**PWC 2014-4 Posible Columna de dirección defectuoso / manillar (SPARK) 000094370\_WSC21Y014S07\_en**

Producto:	<b>Sea-Doo_watercraft</b>
Tipo Boletín:	<b>Campaña de Seguridad</b>
Boletín N°:	<b>2014-4</b> (sbg2014-005 en MS)
N.º de revisión:	
Fecha de revisión:	
Campaña no.:	<b>2014-0007</b>
Fecha de publicación:	<b>15 de julio<sup>th</sup>, 2014</b>
Asunto:	<b>SPARK - Posible Columna de dirección defectuoso / manillar</b>

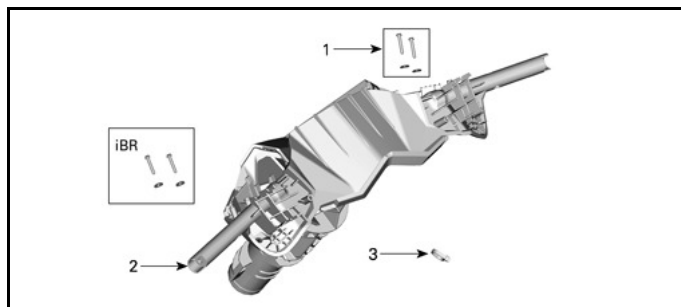
La columna de dirección / manillar puede haber sido fabricado incorrectamente por nuestro proveedor y que puede romperse en condiciones de conducción difíciles. Esto podría causar que el operador pierda el equilibrio y se golpeó la moto acuática que resulta en lesiones graves o incluso la muerte.

1. Quitar la columna de dirección Consulte [DIRECCIÓN Y SISTEMAS OTAS](#) en el manual de taller aplicable.
2. Instale la nueva columna de dirección con las *piezas necesarias* que figuran en este boletín.
3. Inspeccione el funcionamiento OTAS.
4. Volver columna de dirección para BRP.

Vuelva a colocar la columna de dirección / manillar.

Sustituya los siguientes componentes de las *piezas necesarias* :

1. BRLS / TAS tornillos de fijación y arandelas
2. Columna de dirección (**véase la [devolución de piezas](#)** )
3. Lazo de bloqueo

**NOTA :** Los BRLS / TAS retención tornillos y arandelas se introdujeron como un cambio de funcionamiento y se deben instalar en la nueva columna de dirección.

## Piezas para reinstalar

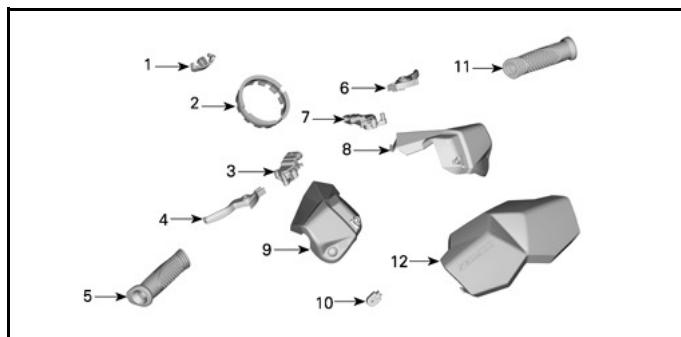
Vuelva a instalar las piezas siguientes al instalar la nueva columna de dirección:

1. Imanes OTAS
2. Columna de dirección buje de soporte
3. BRLS (**iBR solamente**)
4. IBR palanca (**iBR solamente**)
5. Puño de la mano izquierda
6. Palanca del acelerador
7. TAS
8. Cubierta del interruptor del manillar mano derecha
9. Cubierta del interruptor del manillar de la mano izquierda
10. Botón de inicio / parada
11. Puño Mano derecha
12. Pad.
